川内原子力発電所1号炉、2号炉審査資料	
資料番号	TTS-027
提出年月日	2023年5月26日

川内原子力発電所 1号炉及び2号炉

標準応答スペクトルを考慮した地震動評価における 地下構造モデルの設定について (コメント回答)

2023年5月26日
九州電力株式会社

〔①〕熊本県熊本地方（2016年熊本地震本震）の例

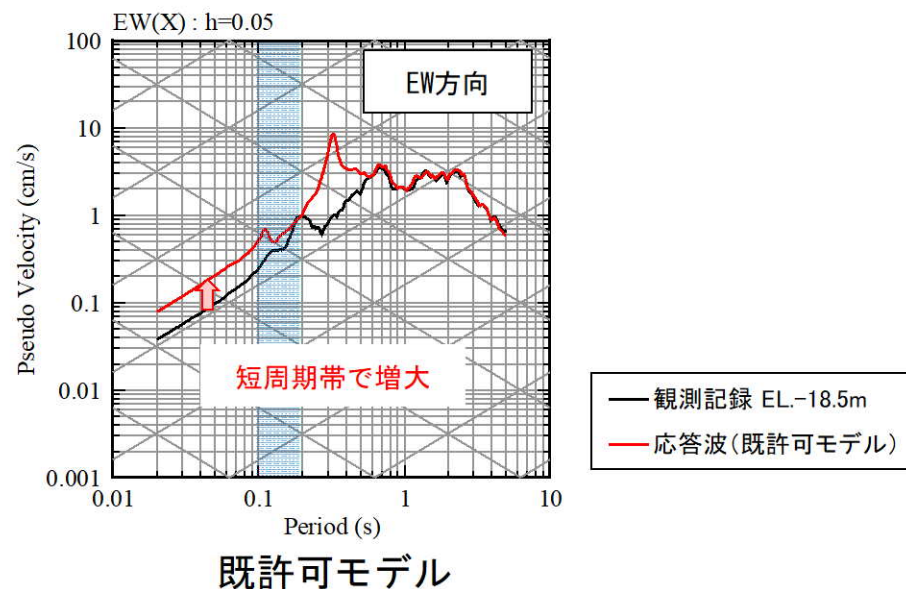
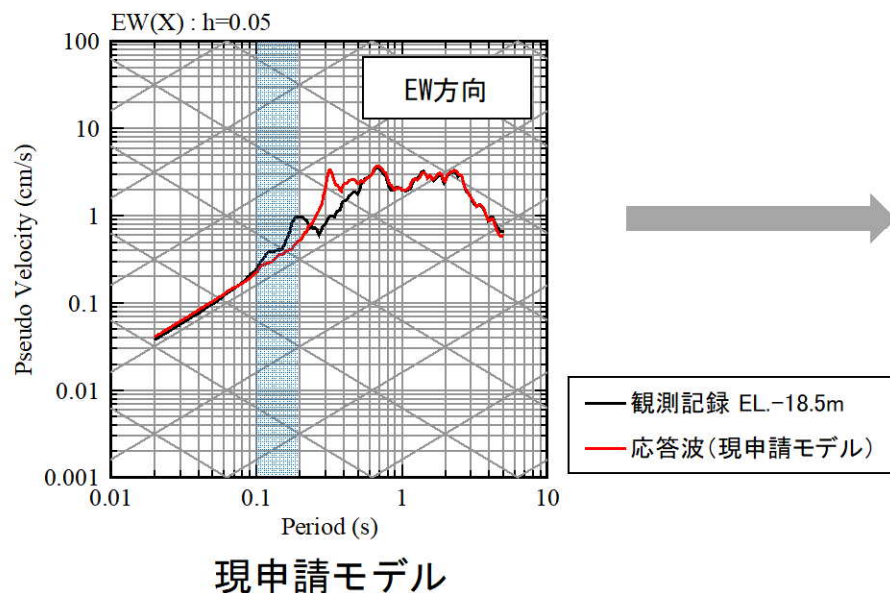
- ・ 地下構造モデルの設定方針について、既許可モデルをそのまま用いた場合に観測記録と整合するか確認したうえで、浅部の地盤減衰や速度構造を見直す等、どのように見直し対応するか、速やかに説明すること。

- ・ 地下構造モデルの見直し方針の説明では、単なる方針、速度構造を見直して観測事実と合わせ込むというだけでなく、既許可及びそれ以降の観測事実を踏まえた地下構造モデルの構築に係る論理構成、観測事実を再現できるという成立性とそれらの根拠を具体的に示すこと。
- ・ 現在予定しているスケジュール通りに進まなかった場合、地下構造モデルを既許可モデルにする対応は考えているか。

- 既許可モデルを用いて、最深部地震計（EL. -118.5m）で得られた地震観測記録を入力※とし、1次元波動論に基づき、推定した応答波（EL. -18.5m）※の応答スペクトルと同位置の地震計で得られた地震観測記録の応答スペクトルとの比較を実施。
- 既許可モデル（ $Q=100$ ）は、現申請モデル（ $Q=12.5$ ）より、地盤減衰が小さく、応答波の応答スペクトルが短周期帯で増大することにより、周期0.1秒から0.2秒において、観測記録との整合性が改善される。（13頁～32頁参照）
- 短周期帯において観測記録を大きく上回り、大きな保守性を有する。

伝達関数の比較 (EL. -118.5m /EL. -200m)

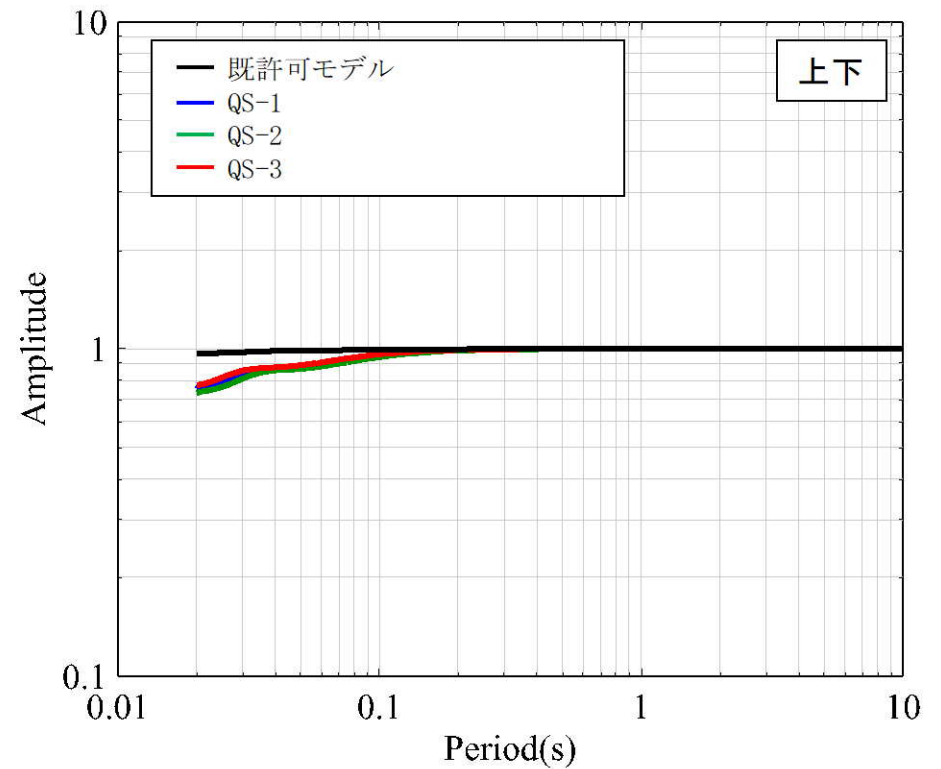
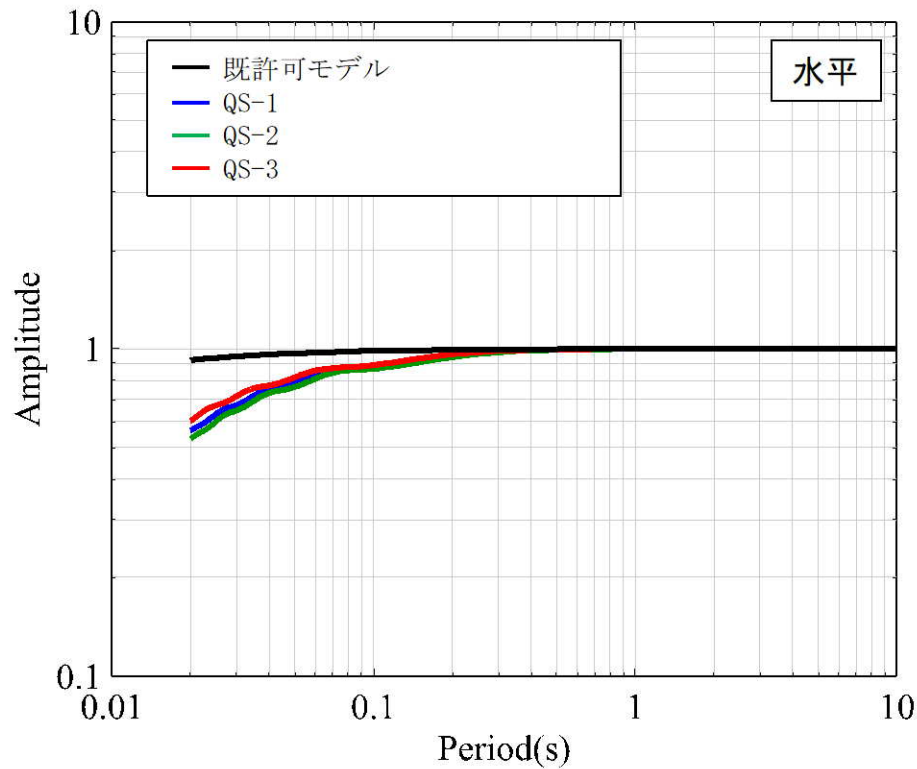
No.	コメント	指摘場所	対応状況
1	地下構造モデルの地盤減衰の設定について、既許可からの変更点の妥当性を説明すること。その際、EL. -28.5m~EL. -480mの層を分割していること、また、地盤減衰の設定根拠としている地震観測記録が得られていない範囲 (EL. -118.5m~EL. -200m) の地盤減衰の設定の妥当性についても併せて説明すること。	第983回 原子力発電所の 新規制基準適合性に 係る審査会合 (令和3年6月11日)	第1026回会合、 第1103回会合にて説明
2	地下構造モデルの変更に伴う既許可の基準地震動への影響について説明すること。		第1026回会合、 第1103回会合にて説明
3	地震基盤相当面について、設置許可基準規則解釈別記2の $V_s=2,200\text{m/s}$ 以上に対し、 $V_s=2,150\text{m/s}$ の層上面 (EL. -480m) に設定したことの妥当性を説明すること。		第1026回会合にて説明
4	模擬地震波の作成について、複数の方法から一様乱数の位相をもつ正弦波の重ね合わせを採用した妥当性を説明すること。		説明方針： 第1097回会合にて説明 コメント回答： 次回以降説明予定
5	既許可以降の観測・調査・分析などについて説明すること。		第1103回会合にて説明
6	変はんれい岩類について、地質層序と地質図の凡例の記載の考え方を説明すること。		第1049回会合にて説明
7	既許可の地下構造モデルと新たに設定した地下構造モデルの位置づけの記載を充実すること。	第1026回 原子力発電所の 新規制基準適合性に 係る審査会合 (令和4年1月21日)	第1080回会合にて説明
8	新たに設定した地下構造モデルについて、以下を踏まえ、地盤減衰の設定の考え方、根拠を明確にし、説明すること。 ①15Hz程度までの範囲で評価した地盤減衰の高周波数帯への適用性 ②地震観測記録が得られていない深さにおける地盤減衰の設定 ③地盤減衰の不確かさの考え方		第1049回会合、 第1103回会合にて説明
9	地震基盤相当面は、設置許可基準規則解釈別記2の定義に従い $V_s=2,200\text{m/s}$ 以上の層に設定すること。		第1057回会合にて説明

- 既許可モデルによる理論伝達関数（EL. -118.5m /EL. -200m）が、PS検層モデルによる理論伝達関数（EL. -118.5m /EL. -200m）に対して、短周期から長周期までの全ての周期帯において、同等もしくは上回ることを確認した。
- また、短周期側では大きな保守性を有する。
